## Ośrodek Wsparcia Architektury Dostępnej

Tytuł opracowania	Raport z audytu dostępności architektonicznej
Numer sprawy	N_3_2022_200
Nazwa obiektu	Budynek Wojewódzkiego Szpitala Chorób Płuc im. Dr Alojzego Pawelca w Wodzisławiu Śląskim
Adres obiektu	Bracka 13 44-300 Wodzisław Śląski   śląskie
Widok budynku od strony głównego wejścia	
Data przeprowadzenia inwentaryzacji audytowej	05.12.2023
Data sporządzenia raportu z audytu	30.12.2023
Osoba sporządzająca inwentaryzację audytową	Rafał Kwapuliński
Osoba sporządzająca raport z audytu	mgr inż. arch. Anna Karnicka

1\_4.2.2.1\_1

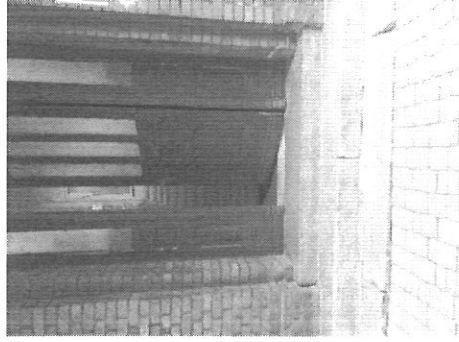
4.2.8	Przed pierwszym dolnym stopniem jest faktura uwagi typu C1 o szer. 0,9 - 1,2 m.	nie	1_4.2.2.1_1	Przed pierwszym dolnym stopniem zaleca się ułożyć fakturę uwagi (typ C3 lub C1) o szerokości min. 80-90 cm w odległości 120 cm od krawędzi pierwszego stopnia.

4.2.9	W odległości 0,5 m - 0,6 m od krawędzi pierwszego górnego stopnia jest faktura ostrzegawcza typu B o szer. min. 0,6 m.	nie	1_4.2.2.1_1	Dla osób z niepełnosprawnością wzroku nieoznakowane schody w dół stanowią szczególne zagrożenie. Aby zminimalizować ryzyko upadku, należy w odległości 50-60 cm od krawędzi pierwszego górnego stopnia zamontować fakturę ostrzegawczą typu B o szer. min. 60-80 cm.

4.2.10	Powierzchnia i krawędzie stopni równe.	nie	1_4.2.2.1_1	Należy zapewnić, równą, gładką powierzchnię stopni.
4.2.11	Powierzchnia schodów antypoślizgowa.	tak

4.2.20	Schody posiadają poręcz/poręcze.	nie	1_4.2.2.1_1	Poręcze muszą być montowane przy schodach, gdy wysokość do pokonania przekracza pół metra, jednak zaleca się stosować je także w pozostałych przypadkach. Poręcze powinny być po obu stronach schodów z myślą zwłaszcza o osobach jednoręcznych lub z porażoną kończyną górną. Muszą mieć możliwość chwycić poręcz po tej stronie, po której są w stanie to zrobić, zarówno przy wchodzeniu, jak i schodzeniu. Poręcze powinny być umieszczone na wysokości 1,1m. Zaleca się, aby poręcze znajdowały się na dwóch wysokościach 0,75m i 0,9m.

1\_4.4.5\_1

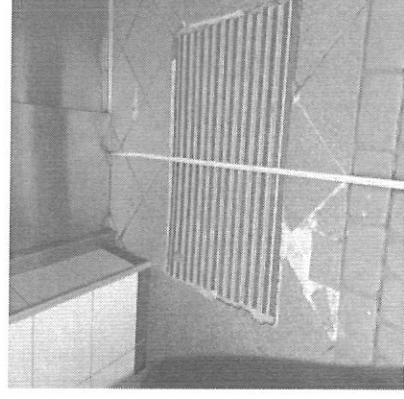
4.4.3	Skorzystanie z windy nie wymaga pomocy osób trzecich.	tak		
4.4.5	Przestrzeń wolna przed windą ma wymiary min. 1,5(szerokość) x 1,6m.	nie	1_4.4.5_1 1_4.4.5_2	Należy zapewnić wolną przestrzeń przed windą o wymiarach min. 1,5x1,6 m od drzwi windy.

4.4.7	Dojście do windy oznaczone systemem FON.	nie	1_4.4.5_1	Dojście do windy należy oznaczyć systemem FON.
4.4.8	Drzwi kabiny lub ich obrys jest w kolorze kontrastowym na poziomie min. 50%LRV.	nie	1_4.4.5_1	Należy zapewnić kontrast drzwi kabiny lub ich obrysu w stosunku do tła na poziomie min. 50% LRV.

1\_4.4.14\_1

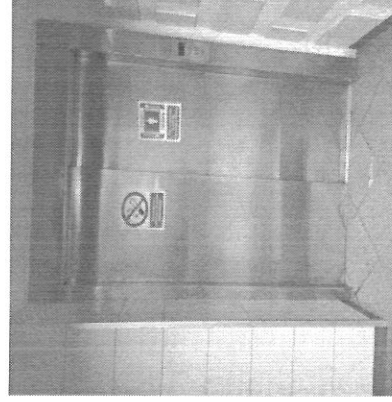
4.4.14	Panel przywoławczy odróżnia się kolorystycznie.	nie	1_4.4.14_1	Należy wyróżnić kolorystycznie panel przywoławczy np. dodając kontrastową ramkę.
4.4.15	Przyciski panelu przywoławczego (górze/dół) oznaczone oznaczeniami wypukłymi i/lub pismem Braille'a.	tak

1\_4.4.31\_1

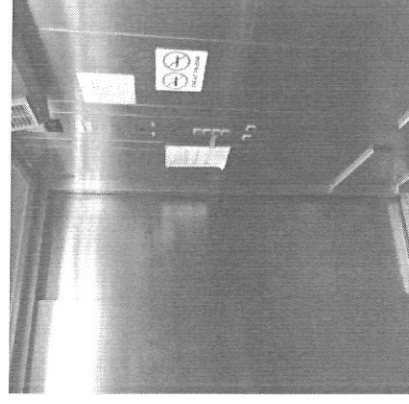
na wysokości 0,9m.			
4.4.31	Panel sterowania w kabinie po tej samej stronie co panel przywoławczy.	nie	1_4.4.31_1	Zaleca się montaż panelu sterowania w kabinie po tej stronie co panel przywoławczy.

4.4.33	Przyciski panelu sterowania w kabinie na wysokości 0,8-1,2m.	tak		
4.4.34	Panel sterowania w kabinie w odległości nie mniejszej niż 0,5 m od drzwi „wysiadkowych”.	nie	1_4.4.31_1	Panel sterowania w kabinie należy sytuować w odległości nie mniejszej niż 0,5m od drzwi.

1\_4.4.37\_1

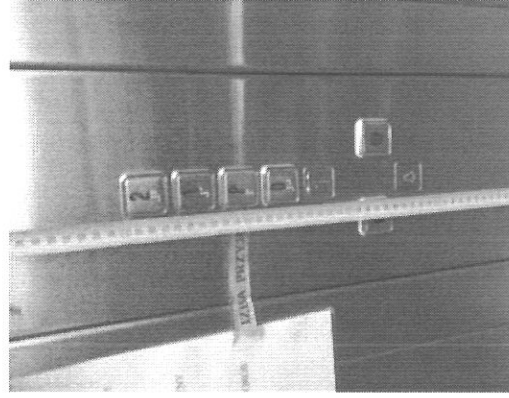
4.4.36	Panel sterowania w kabinie z oznakowaniem dla osób niewidomych (dotykowy i/lub Braille).	tak		
4.4.37	Przycisk przystanku ewakuacji np. parter wyróżniony kolorem zielonym.	nie	1_4.4.37_1	Zaleca się dodatkowe oznaczenie przycisku wskazującego parter, najlepiej poprzez wyróżnienie kolorystyczne oraz dotykowe (np. kolorowa ramka, większa wypukłość lub wielkość przycisku).

4.4.38	Przycisk przystanku ewakuacji np. parter wyróżniony wysokością.	nie	1_4.4.37_1	Zaleca się dodatkowe oznaczenie przycisku wskazującego parter, najlepiej poprzez wyróżnienie kolorystyczne oraz dotykowe (np. kolorowa ramka, większa wypukłość lub wielkość przycisku).

1\_4.7.1\_2

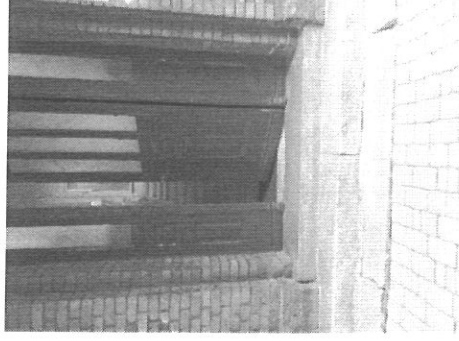
NUMER PYTANIA	ELEMENT / WYMAGANIE	WYMAGANIE SPEŁNIONE TAK/NIE	NR ZDJĘCIA	WYTYCZNE / ZALECENIA / INFORMACJE
<b>Obszar 4: Element 7: Wejście, punkt 1 (główne wejście)</b>				
4.7	Drzwi wejściowe do budynku i strefa bezpośrednio przed nimi.	tak		
4.7.1	Przed drzwiami wejściowymi jest przestrzeń manewrowa o wymiarach min. 1,5 m x 1,5 m (w odległości max 0,2 m od skrzydła zamkniętych drzwi).	nie	1_4.7.1_1 1_4.7.1_2	Minimalna przestrzeń manewrowa przed wejściem powinna wynosić 1,5 m x 1,5m, zaleca się jednak aby przestrzeń manewrowa nie ograniczona polem otwierania drzwi miała wymiary nie mniejsze niż 2 m x 2 m.
4.7.3	Szerokość przestrzeni manewrowej obok drzwi, po tej stronie co klamka, wynosi min. 0,6 m, gdy drzwi otwierają się „w kierunku otwierającego”.	tak		
4.7.4	Przestrzeń manewrowa przed wejściem jest utwardzona.	tak		
4.7.5	Przestrzeń	nie	1_4.7.1_2	Przestrzeń manewrowa przed wejściem

manewrowa przed wejściem jest równa (bez wgłębień).		powinna być równa, bez wgłępień, dziur.
4.7.6	Przestrzeń manewrowa przed wejściem jest antypoślizgowa.	tak

1\_4.7.12.1.3\_1

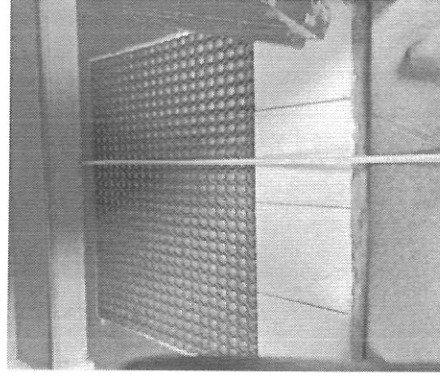
4.7.12.1.2	Wycieraczki ułożone na posadzce mają wysokość nie większą niż 0,01 m.	tak	
4.7.12.1.3	Wycieraczki z oczkami nie powodują utknięcia	nie	Wielkość oczek nie powinna przekraczać 2 cm, aby nie powodowały utknięcia kofa wózka lub laski osoby niewidomej.

koła wózka lub laski osoby niewidomej. Oczka są ≤ 0,02 m.			
4.7.12.1.4	Zastosowane wycieraczki zostały trwałe przymocowane do podłogi.	nie	1_4.7.12.1.3 _1	Zaleca się by wycieraczki stabilnie przymocowane do podłogi tak by uniemożliwić ich przesuwanie i przypadkowe podnoszenie się w górę. Jednocześnie mocowanie powinno umożliwiać demontaż.

1\_4.7.12.10.1\_1

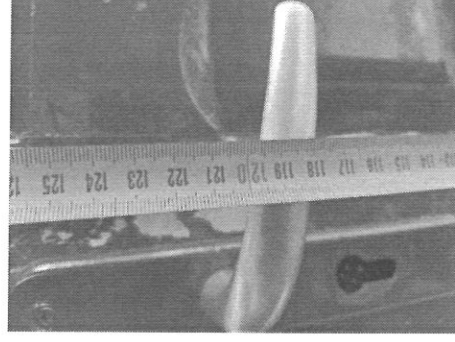
4.7.12.10.1	Drzwi wyposażone są w klamki na wysokości 1,00-1,10 m.	nie	1_4.7.12.10. 1_1	Klamki należy montować na wysokości 1,0-1,2m od poziomu podłogi.

4.7.12.10.2	Klamki w drzwiach mają zaokrąglone kształty i są w formie litery „C”.	nie	1_4.7.12.10. 1_1	Zaleca się aby klamki w drzwiach miały zaokrąglone kształty i był w firmie litery „C”.

2\_4.7.8\_1

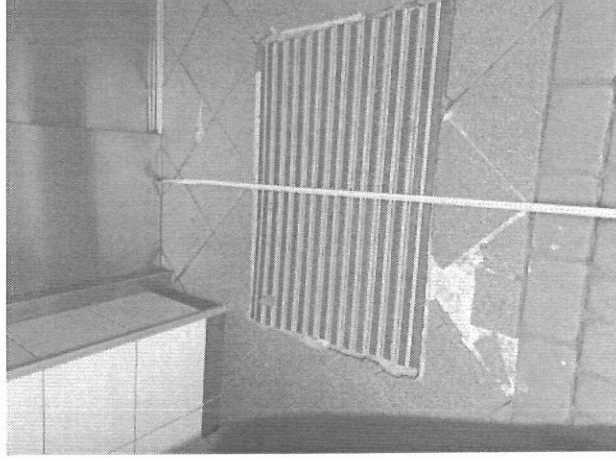
4.7.10	Przed wejściem są wycieraczki.	nie	2_4.7.8_1	Przed wejściem powinny znajdować się wycieraczki - najlepiej ułożone w taki sposób by ich powierzchnia była na jednym poziomie z chodnikiem/posadzką o oczekach ≤ 0,02 m
